**sur le projet de centrale photovoltaïque au sol au lieu-dit  
"Grand Geas" et sur la mise en compatibilité du PLU de  
Cabrières-d'Avignon (84)**

**N° MRAe**  
**2023APPACA45/3469**  
**2023APACA32/3484**

Avis du 21 juillet 2023 sur le projet de centrale photovoltaïque au sol au lieu-dit "Grand Geas" et sur la mise en compatibilité du PLU de Cabrières-d'Avignon (84)

Figure 3: projet de modification du règlement graphique du PLU.

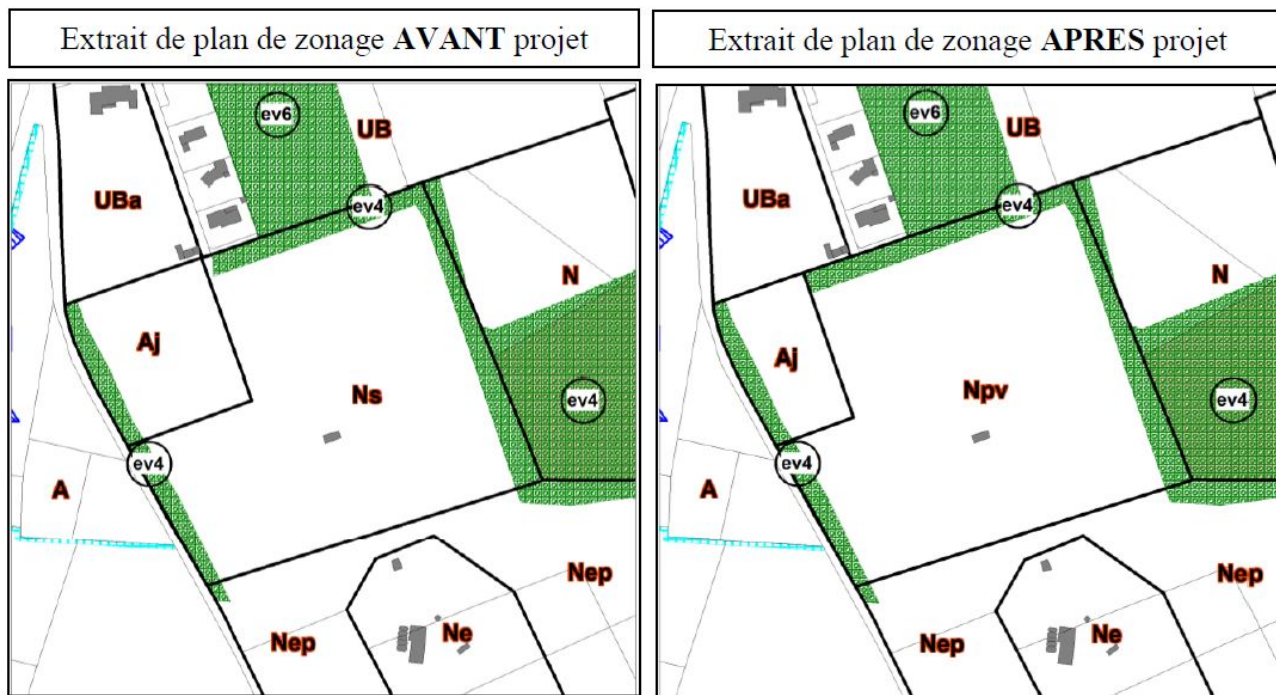
Le secteur de projet se situe majoritairement en zone Ns (zone naturelle destinée aux activités sportives et de loisirs) et en partie en zone Aj (zone agricole destinée à accueillir des jardins partagés<sup>5</sup>).

Ces zonages ne sont pas compatibles avec l'implantation d'une centrale photovoltaïque au sol. La mise en compatibilité du PLU vise à permettre la réalisation du projet par l'instauration d'une zone Npv dédiée aux équipements nécessaires à la production d'électricité photovoltaïque et la rédaction d'un règlement écrit adapté.

En revanche, le rapport de présentation n'évalue pas la cohérence de la MEC du PLU avec le PADD<sup>7</sup>.

**La MRAe recommande de présenter une analyse de la cohérence de la MEC du PLU avec le PADD.**
